名古屋市民間木造住宅耐震診断事業に関する勉強会

2019年3月19日・22日勉強会 質疑回答

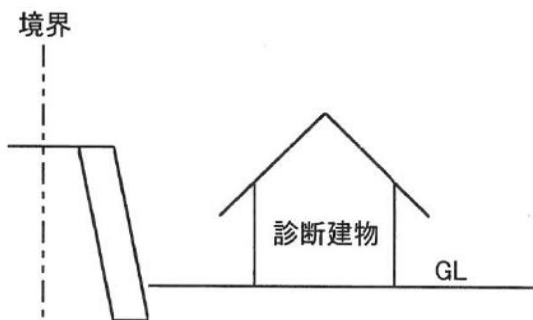
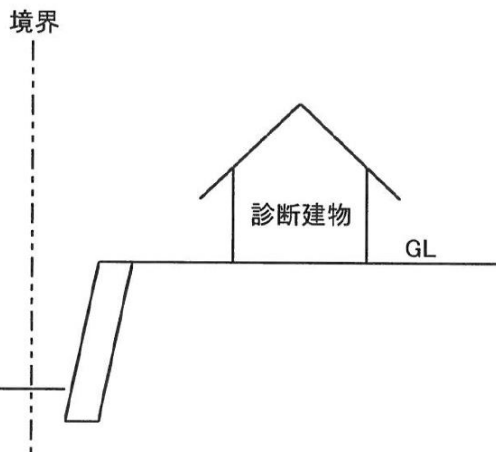
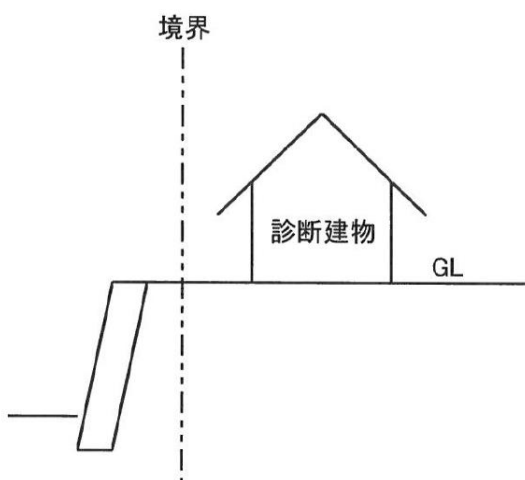
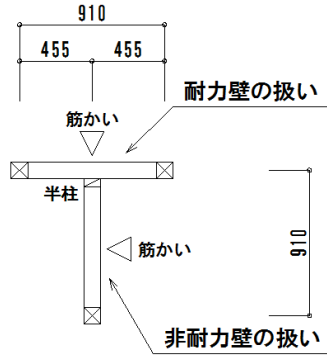
②隣地との高低差があり診断側に土留がある場合
診断側が低い

③隣地との高低差があり診断側に土留がある場合
診断側が高い

④隣地との高低差があり隣地側に土留がある場合
診断側が高い

②

地形の状況：平坦、普通

その対策：コンクリート擁壁施工

又は石積み・ブロック積み施工

建物周囲の地盤状況：擁壁等の傾斜、亀裂等の有無

③

地形の状況：平坦、普通

その対策：コンクリート擁壁施工

又は石積み・ブロック積み施工

建物周囲の地盤状況：擁壁等の傾斜、亀裂等の有無

④

地形の状況：平坦、普通

その対策：特別な対策を行っていない

建物周囲の地盤状況：擁壁等はない

※傾斜地などのある場合は注意事項コメントを選択する。

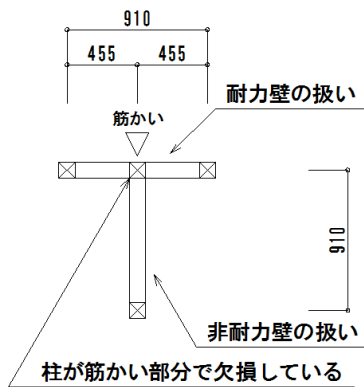
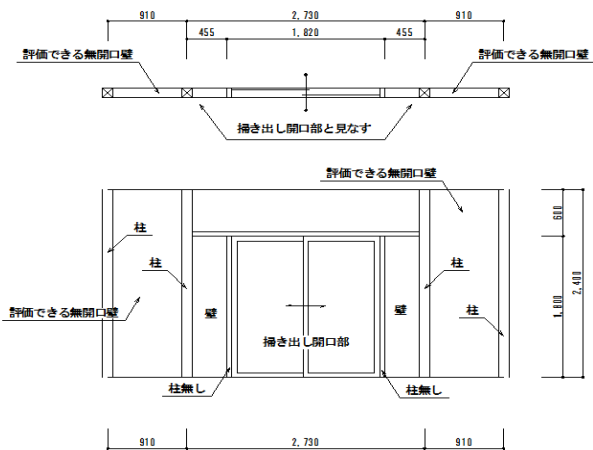
Q12：この2パターンの壁量を明確に事例にして下さい。

①中央に柱無しの場合

②中央に柱ありの場合

A：参考資料として、平成28年11月作成された勉強会資料3を参照されると良いかと思います。

①のパターン

横向きの壁に関しては、評価できる無開口壁となります。縦向きの壁は半柱で横向き壁と接合されているため評価できない壁と判断します。

②のパターン

横向き壁に筋かいがあり、縦向き壁には筋かいが無い状態である事から耐力壁として扱うのは横向き壁を優先と判断します。

もしも、横向き壁に筋かいが無い場合は・・・横向き壁を柱間で判断すると横向き壁は評価できない壁（小壁扱い）となり、縦向き壁が評価できる壁（耐力壁扱い）となると判断します。

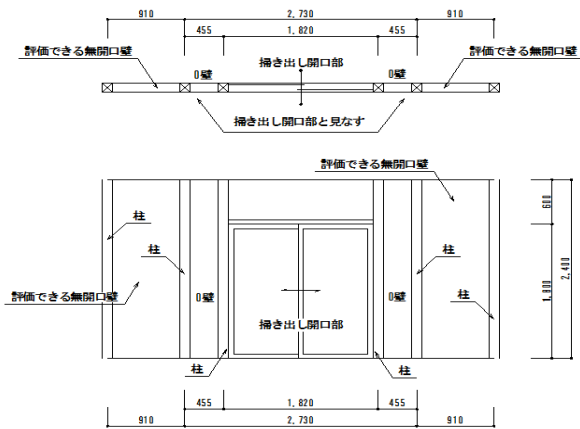
Q13：数値が変わっても下記認識で良いでしょうか？

①開口部の両端に柱が無い場合は、柱間2730が掃出し型開口壁との認識で様でしょうか？

②開口部の両端に柱があり、柱間 1820 が掃出し型開口壁で両袖に柱間 455 の小壁がある場合はいかがでしょうか？

A：同Q8で説明している内容と同様なので確認して下さい。

①その認識で良いです。

②WEEの入力の方法で、0壁+掃出し型開口部+0壁で入力した場合と柱間 2730 の掃出し型開口部で入力した場合ではWEEの計算ではどちらも同じです。0壁は評価できない壁となる為WEEが計算する時に接続している開口部と同等で計算されます。つまり0壁+掃出し型開口部+0壁で入力した場合でも計算上は2730の開口部と計算されますのでご理解して頂き診断業務を行って下さい。
